Van: [REDACTED]
Verzonden: woensdag 20 januari 2021 15:52
Aan: [REDACTED]
Onderwerp: RE: Pakket

1. Tekening Vrije Geer / Ditlaar / Sloterweg-west (eerder al verstuurd) 2. Tekening Sloterweg-oost (nieuw) 3. Tekening Laan van Vlaanderen-west (nieuw)

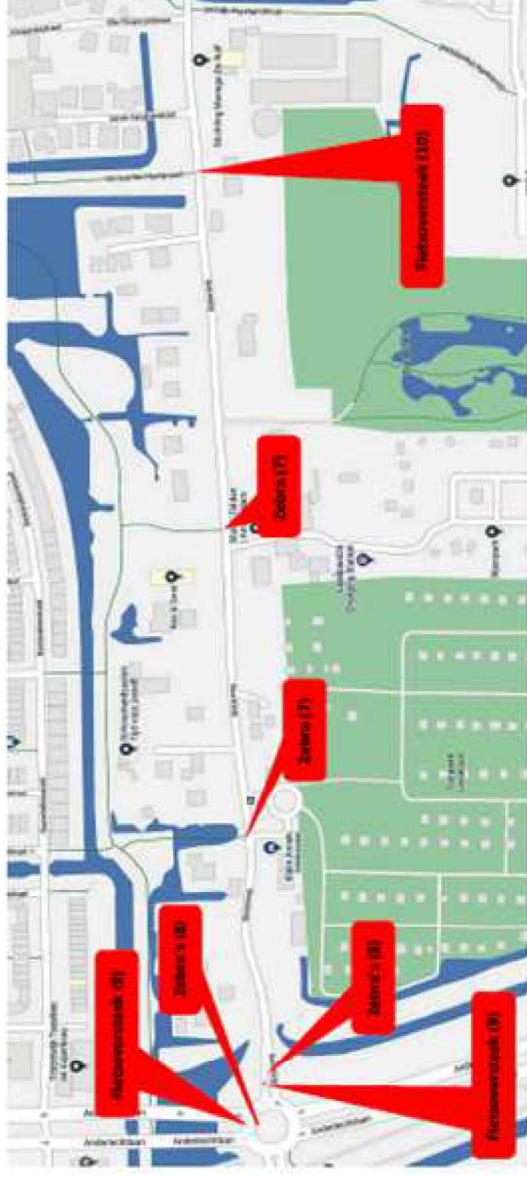
Nee, er ontbreekt nog meer op de sloterweg oost. Zebra's. Zie onder. Dus naast die zebra/oversteek bij de turbo rotonde een tweetal zebra's **Peilscheidingskade** en een fietsoversteek bij **Christoffel Plantijnpad**.

Even alles nagelopen. Laan v Vlaanderen OK, Sloterweg-west, Ditlaar en Vrije Geer OK. Sloterweg Oost mist de zebra en fietsovergang bij de turbo rotonde Anderlechtlaan (op precies dezelfde wijze als de andere kant van de turbo rotonde aan de kant van de Sloterweg-West. Moet ik voor die een wijziging wachten tot na het weekend?

Tekening 2: Chicanes/versmallingen vervangen door drempels (3 stuks) Tekening 3: Alle voetgangersoversteken voorzien van zebra en tegen rijrichting in een drempel.
